RZP.271.108.2016.PB. *162A*

Dotyczy przetargu nieograniczonego na:

„Budowę ulicy Wilanowskiej w Józefosławiu na odcinku od ul. Uroczej do ul. Działkowej”.

ZAPYTANIE

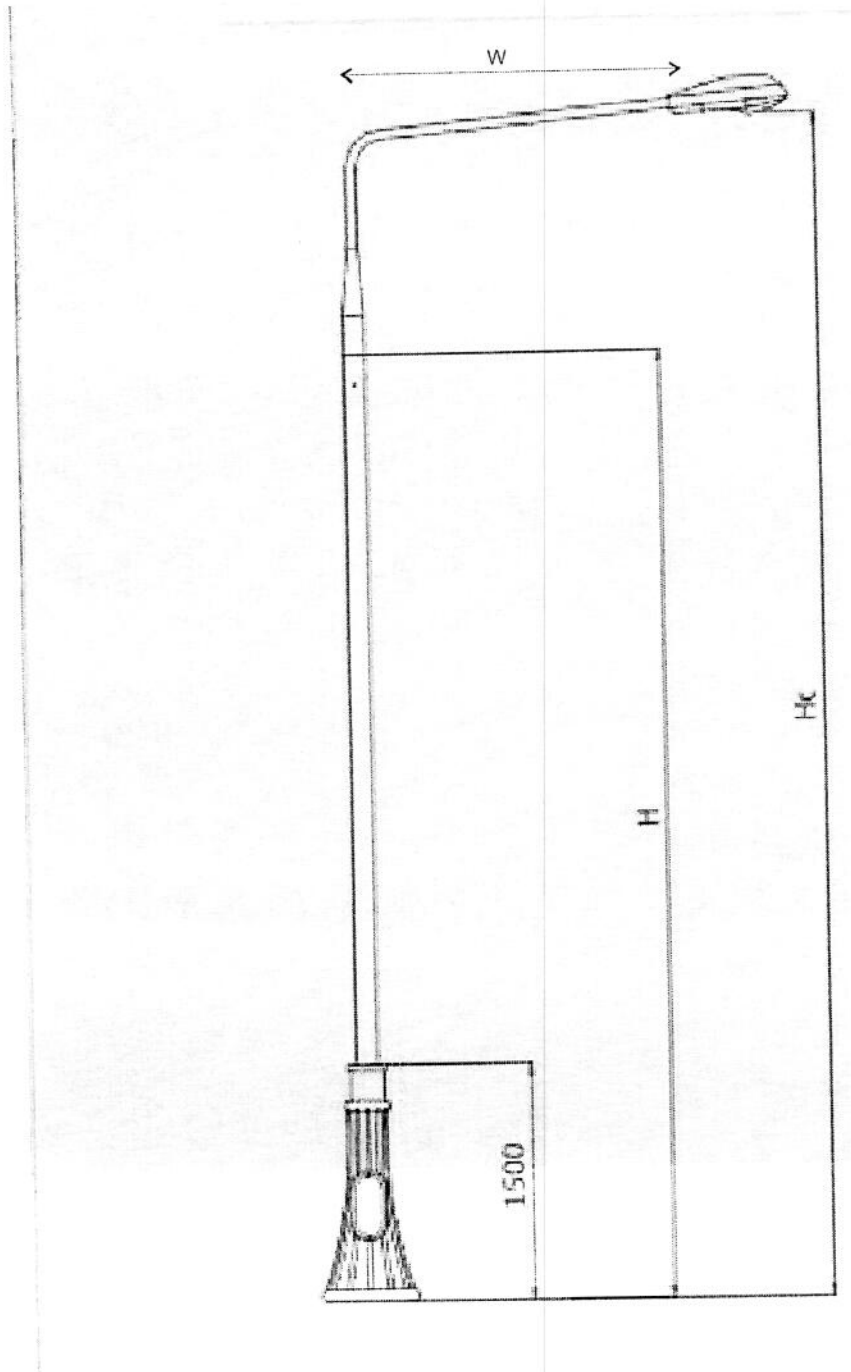
Nawiązując do zapisu pkt. 5.2 „Opis przedmiotu zamówienia” zał. A, proszę o określenie dokładnych parametrów technicznych i stylistykę słupów oświetleniowych.

„Stylistyka i kolorystyka masztów i opraw oświetleniowych przedstawiony w projekcie ma jedynie charakter poglądowy. Zamawiający będzie wymagał zastosowania latarni której styl, parametry i kolorystyka odpowiada parametrom przedstawionym w załączniku nr 19. Dopuszcza się zastosowanie słupów aluminiowych, stalowych lub kompozytowych”.

Hc=9m
H=8m
W=1,5m
słup i baza malowana proszkowo na kolor czarny
